Avis de la Mission Régionale d'Autorité environnementale Nouvelle-Aquitaine sur

un projet de centrale photovoltaïque au sol d'environ 5 hectares à Val-en-Vignes (79) (site de Cersay)

n°MRAe 2022APNA143

Commune de Val-en-Vignes (79) société SAS Cersay Solaire préfète des Deux-Sèvres 6 octobre 2022

Superposition des aménagements prévus et des enjeux du milieu physique - Sources : Étude d'impact p.229

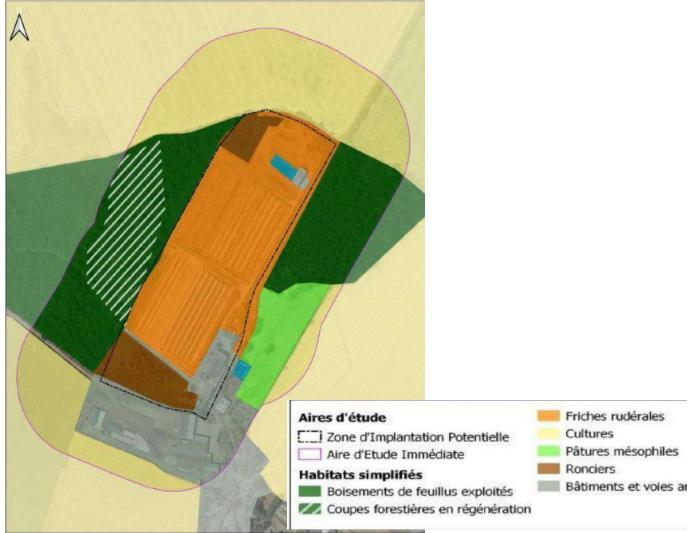
La MRAe relève que la technique de fondation des panneaux photovoltaïques par pieux battus est susceptible, par le remaniement du sol, d'en altérer la perméabilité et de remettre en cause les zones humides du site et limitrophes (cf. carte ci-dessus Superposition des aménagements prévus et des enjeux du milieu physique). Or le projet prévoit d'installer une partie de la clôture et des panneaux photovoltaïques au droit des zones humides identifiées et ayant un objectif de conservation.

La MRAe considère que l'impact du projet sur les zones humides n'est pas évalué de façon suffisamment précise et que la démarche d'évitement/réduction/compensation doit être poursuivie conformément à la disposition 8B-1 du SDAGE Loire-Bretagne, qui priorise les mesures d'évitement et de réduction pour les projets impactant les zones humides.

Compensation de l'impact sur l'alimentation de la zone humide – Sources – Annexe 2 p. 159

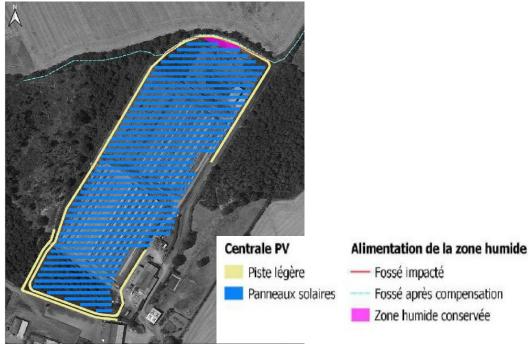
S'agissant des <u>zones humides</u>, la phase de construction du projet nécessite le comblement des fossés présents sur l'emprise, notamment du fossé principal ceinturant le site au nord pour créer une piste légère. Selon le dossier, la zone humide existante ne serait en tout état de cause pas détruite, la piste créée au droit du fossé actuel étant légère (non imperméable) et la structure du sol non modifiée (pas de re-nivellement marqué du sol). Ces travaux créent cependant un risque d'assèchement induit de la zone humide associée, alimentée par ce fossé temporaire qui la borde. A titre de mesure compensatoire, ce fossé sera déplacé plus au nord, en dehors de l'emprise du projet, et reconnecté au réseau hydrographique existant de façon à maintenir l'alimentation de la zone humide existante.
